PARQUE EÓLICO DE ZAPA

ESTUDO DE IMPACTE AMBIENTAL

Resposta ao Pedido de Elementos Adicionais

O presente documento pretende dar resposta ao parecer emitido pela APA, a 28 de outubro de 2021, relativo ao Processo de AIA nº 3446, referente ao Parque Eólico de ZAPA.

Figura 2 – Variação da potência de saída em função da velocidade do vento. Potência no eixo vertical e velocidade do vento no eixo horizontal.

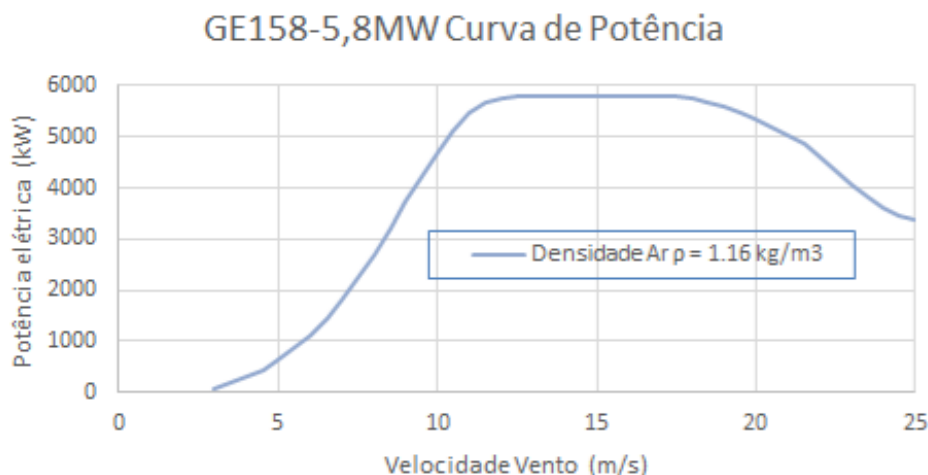
2.2 Apresentar as principais características dos aerogeradores que se prevê utilizar, nomeadamente a velocidade de rotação do rotor e a velocidade do vento para potência nominal.

O gráfico da figura seguinte apresenta a curva de potência, o qual mostra a variação da potência de saída da turbina eólica em função da velocidade do vento. A variação de velocidade do vento inicia-se a zero até à velocidade máxima do vento, para a qual o aerogerador é projetado.

Embora a potência do aerogerador, aumente consideravelmente à medida que a velocidade do vento sobe, a turbina foi projetada para não exceder sua potência nominal após algum ponto.

A máquina esta desenhada para operar em velocidades de vento máximas de 25m/s, a partir da qual o aerogerador entrará em “stand by”.

Figura 3 – Representação das áreas temporárias e áreas permanentes da plataforma.

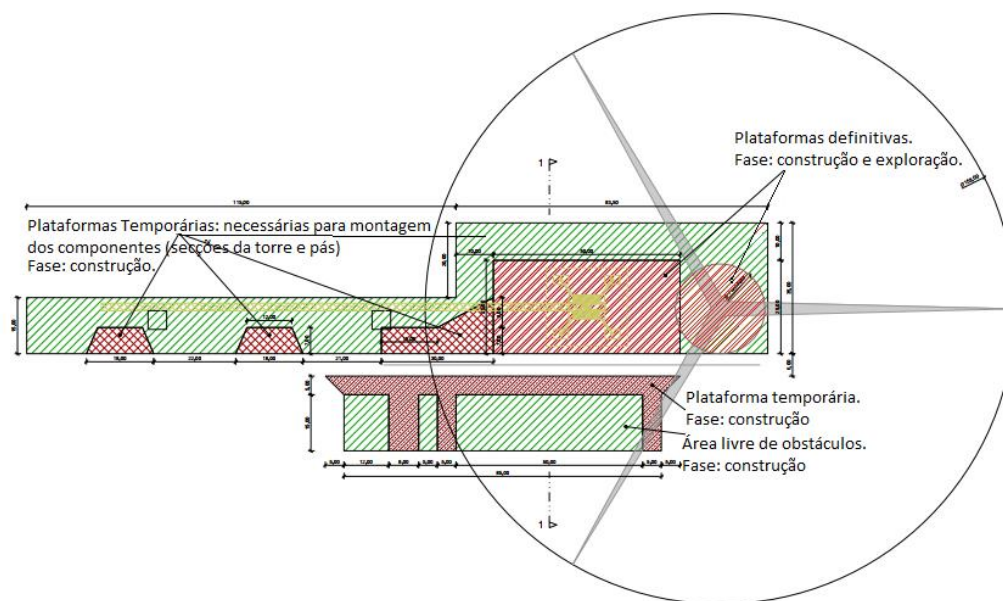
2.3 Indicar a área ocupada pelas plataformas de montagem dos aerogeradores e a área que não será descompactada, que permanecerá durante a vida útil do projeto, ao redor dos aerogeradores.

As plataformas de montagem dos aerogeradores totalizam cerca de **6.373m²**, dos quais:

- cerca de 4.670m² (73%) correspondem a áreas de ocupação temporária, que correspondem a áreas que precisam de uma simples desmatização e estar livre de obstáculos em toda a fase de exploração do projeto, menos a área das pás que é apenas usada na fase de construção,
- e cerca de 1.703 m² (27%), correspondem a áreas definitivas, que corresponde à área onde será instalada a grua e à base do aerogerador.

Na figura seguinte apresenta a representação das áreas que serão consideradas como definitivas e as áreas que serão consideradas com ocupação temporária.

Figura 4 – Acesso ao ZA03 e ZA04.

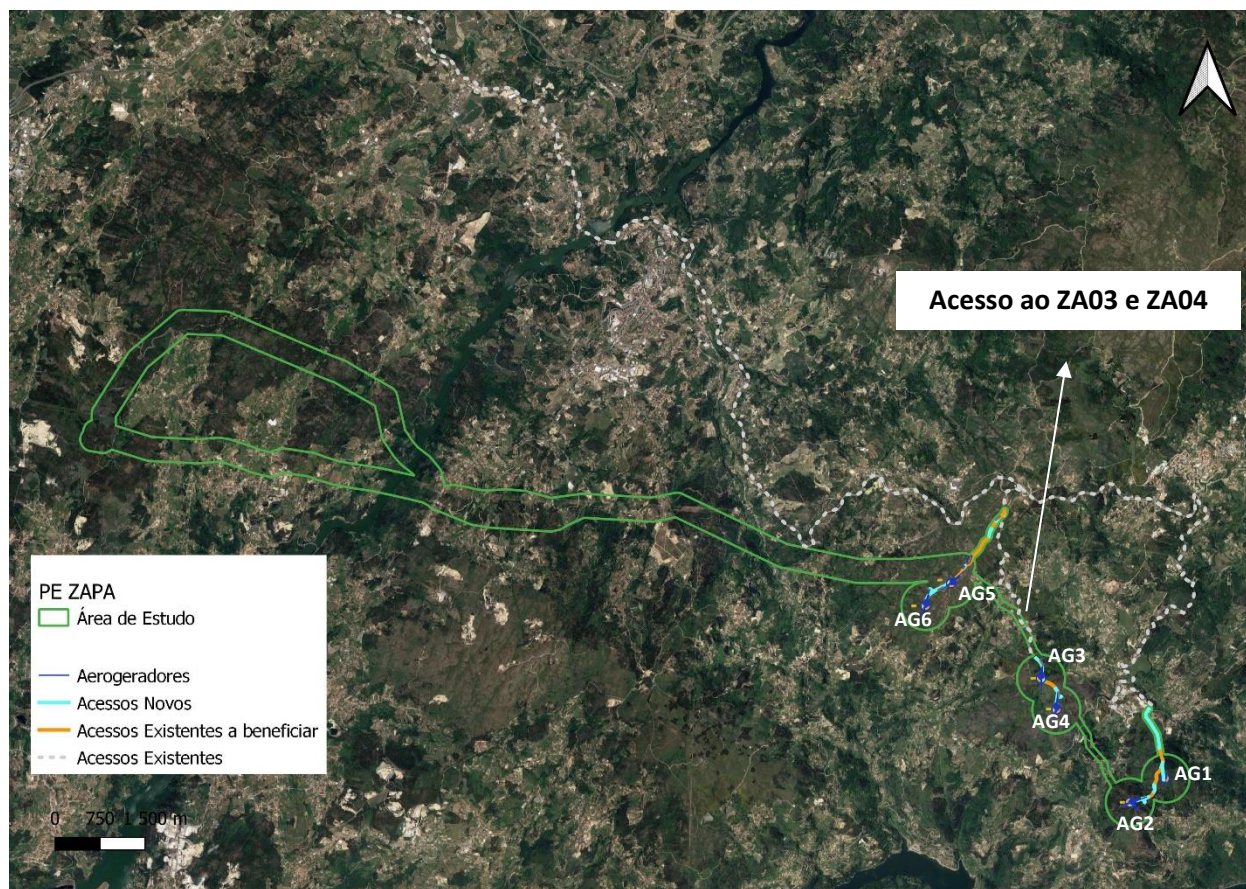
2.7 Esclarecer como será efetuado o acesso aos aerogeradores ZA03 e ZA04, e representar o mesmo em cartografia.

O acesso aos aerogeradores ZA03 e ZA04 será efetuado através da estrada M582, povoação do Passadouro, conforme indicado na figura seguinte.

Figura 5 – Localização do Parque Eólico de Carlinga (sub-parque de Carlinga A, sub-parque de Carlinga B e linhas associadas) e Parque Eólico de Zapa.

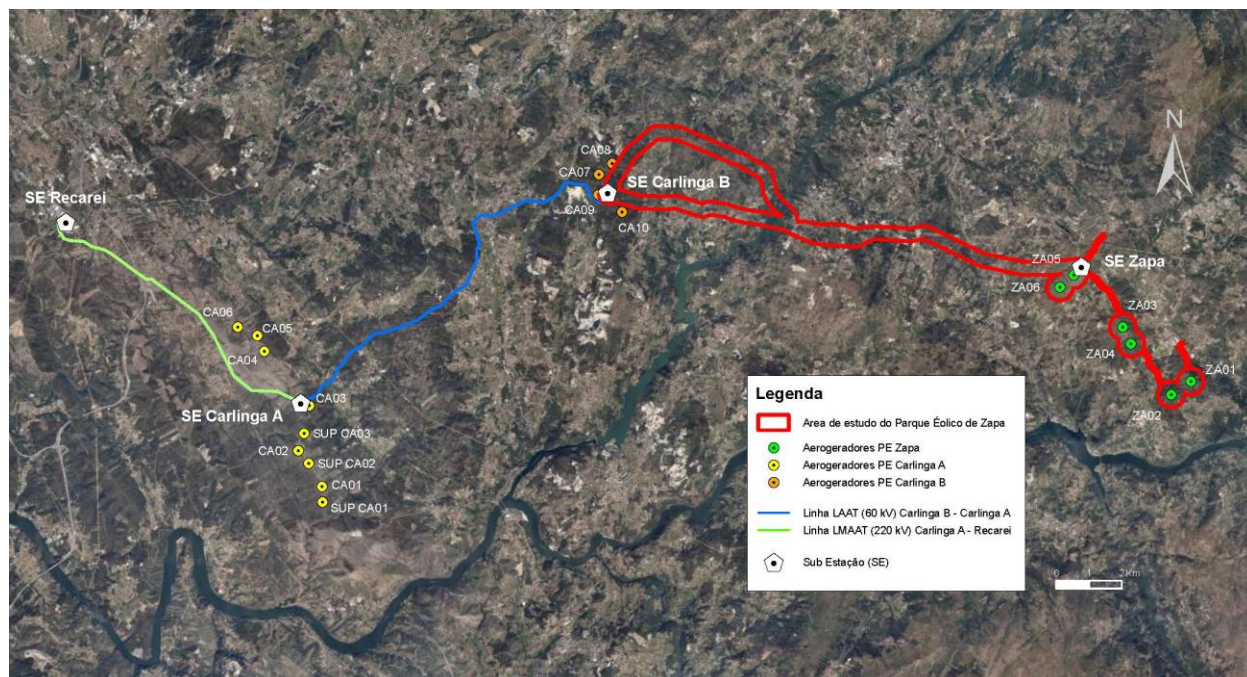
2.11 Apresentar cartografia com todas as infraestruturas do que se prevê que seja o Parque Eólico de carlinga (Carlinga A, Carlinga B e Zapa e linhas associadas).

Na seguinte figura apresenta-se a localização do Parque Eólico de Carlinga, constituído pelo sub-parque de Carlinga A, sub-parque de Carlinga B e linhas associadas e o Parque Eólico de Zapa e respetiva linha de ligação à subestação de Carlinga B.

Figura 6 – Parques Eólicos existentes num raio de 10km do Parque Eólico de Zapa.

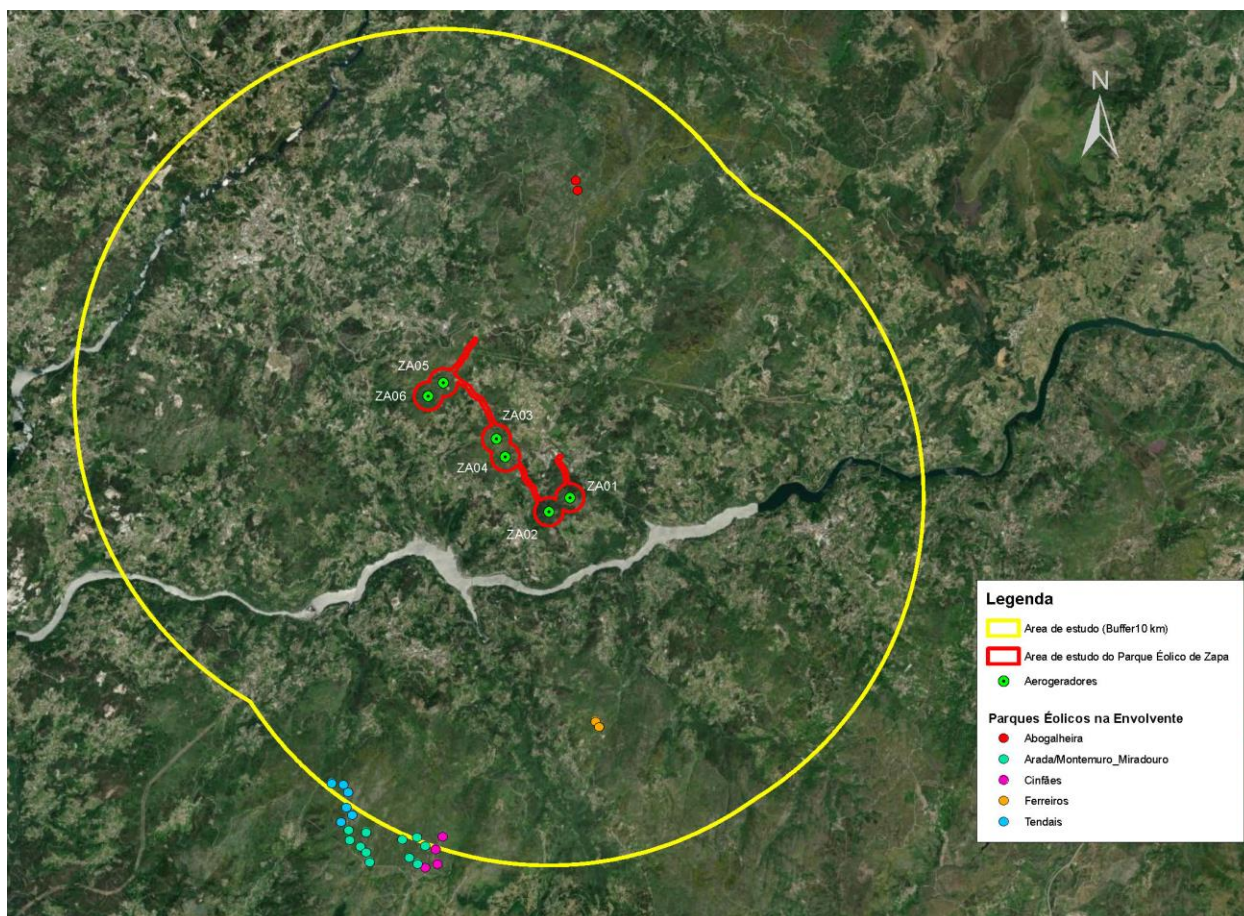
2.12 Identificar (indicando o nome do parque, número de aerogeradores e a distância ao projeto) todos os parques eólicos existentes, ou previstos, na envolvente do projeto (raio de 10 km).

Na envolvente do Parque Eólico de Zapa, considerando um raio de 10km existem os seguintes Parques Eólicos:

PE da Abogalheira	→ 6.500m
PE de Tendais	→ 9.500m
PE de Arada/Montemuro	→ 9.950m
PE de Ferreiros	→ 6.250m
PE de Cinfães	→ 9.650m

Na figura seguinte apresenta-se a localização dos parques eólicos referidos acima.

Figura 7 – Afloramentos rochosos existentes na área de estudo.

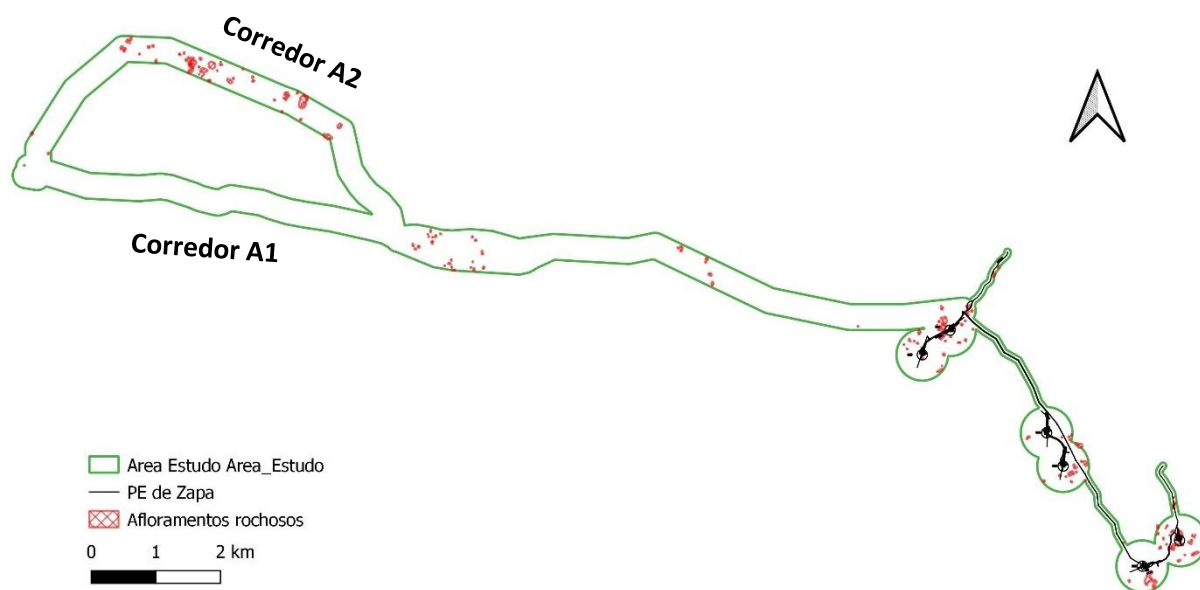
3.1.1 Identificar e delimitar os afloramentos rochosos existentes na área de desenvolvimento do projeto, quer do parque eólico quer dos corredores das linhas elétricas aéreas.

Com base na imagem de satélite do *google earth*, foram identificados e delimitados os principais afloramentos rochosos existentes na área de desenvolvimento do projeto, parque eólico de Zapa e corredores da linha elétrica, apresentados na figura seguinte.

Da análise das figuras apresentadas na resposta ao ponto 3.1.1 e apresentadas no Anexo 7 do EIA (Volume 2) verifica-se a existência de afloramentos rochosos com maior densidade na cumeada mais a sul onde se localiza o aerogerador ZA01 e ZA02, na cumeada mais a norte na envoltória do aerogerador ZA05 e no troço do corredor alternativo A2. Prevê-se que sejam afetados alguns afloramentos rochosos durante a construção da plataforma do aerogerador ZA01 e do ZA05, no entanto são afloramentos de pequena dimensão, conforme apresentado nas figuras seguintes, pelo que os impactos apesar de negativos, são

Figura 9 – Localização da Oc. 1

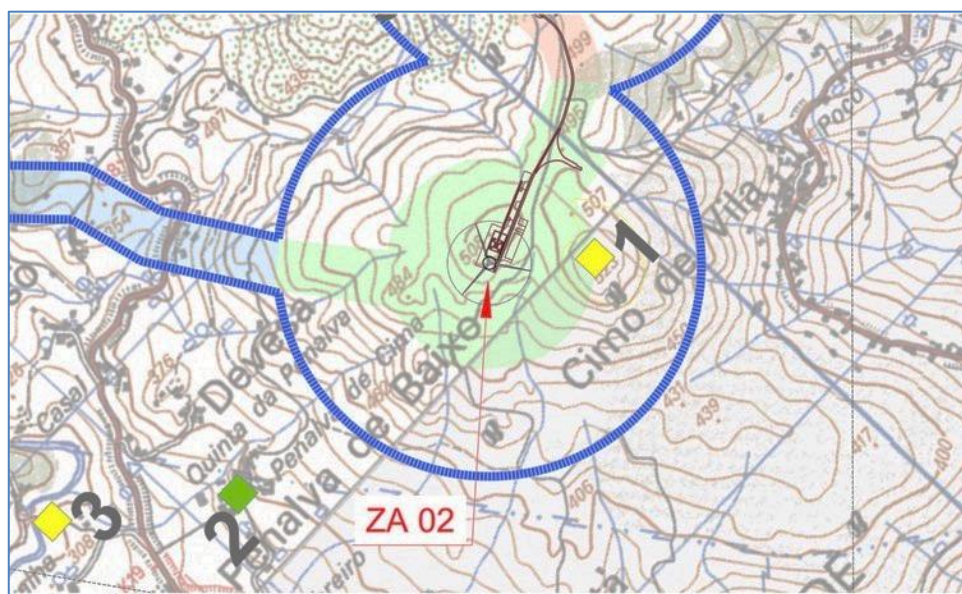
3.4.2 Esclarecer / Corrigir a localização da OP1 - Cimo da Vila, quanto à inserção no projeto, devendo proceder-se atualização do Anexo 4.2 "Ocorrências identificadas na pesquisa documental" e do Quadro 4.34 - "Ocorrências de Interesse cultural identificadas na Área de Estudo".

Verificou-se que a Figura 9 tinha assinalado como zonamento do trabalho de campo um buffer de 400m de diâmetro, quando deveria ser 200m, de acordo com a metodologia adotada e descrita no relatório do EIA para o fator Património Cultural, relativamente à Área de Estudo do projeto (ZE e AI).

A localização conhecida para a OP1 abrange tanto a AI como a ZE do Aerogerador ZA02. O PDM de Baião, delimita um perímetro de proteção em torno desse ponto, que é parcialmente coincidente com a AI assumida para o fator Património Cultural (Figura 9). O Anexo 4.2 "Ocorrências identificadas na pesquisa documental" e o Quadro 4.34 - "Ocorrências de Interesse cultural identificadas na Área de Estudo" do relatório síntese do EIA, foram atualizados e constam na versão consolidada do EIA que é apresentada à CA em resposta a este pedido de elementos adicionais.

Figura 10 – Acesso norte ao Parque Eólico de Zapa e interseção das tipologias de REN pelos acessos.

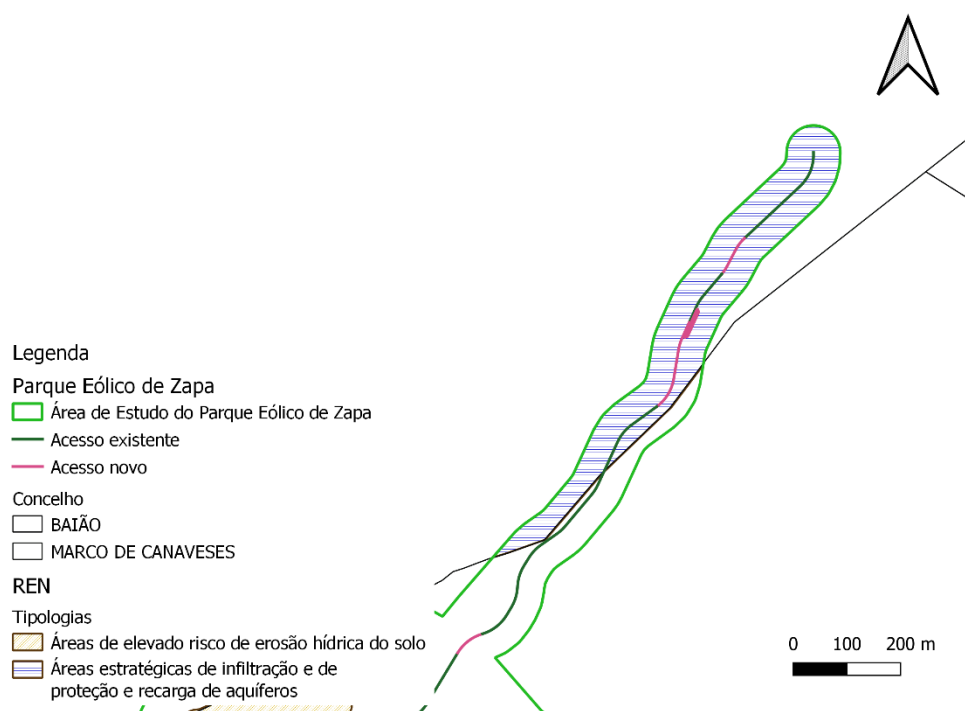
admissíveis em REN, deve ser demonstrado como a solução proposta corresponde a uma minimização dos impactes sobre as funções em causa.

Destas áreas de REN identificadas, o acesso à subestação, estaleiro, ZA05 e ZA06 é o único que intersecta na totalidade as Áreas estratégicas de infiltração e de proteção e recarga de aquíferos, sendo o acesso

composto por acesso existente/beneficiar e por acesso novo, pelo que parte da ocupação da área de REN já existe atualmente. Como é possível verificar, o acesso novo (a cor rosa na figura abaixo) abrange a tipologia de REN numa área bastante reduzida quando comparado com o acesso a beneficiar.

Além do mais, conforme descrito no Capítulo 3, os acessos a construir no parque apresentam um perfil transversal tipo constituído por uma faixa de rodagem de 6,0 m de largura, existindo na situação de talude de escavação uma valeta com 0,70 m de largura que terá por função, não só a drenagem e encaminhamento superficial das águas, como a drenagem da própria estrutura do pavimento. Desta forma minimiza-se também a afetação das funções específicas da tipologia em causa.
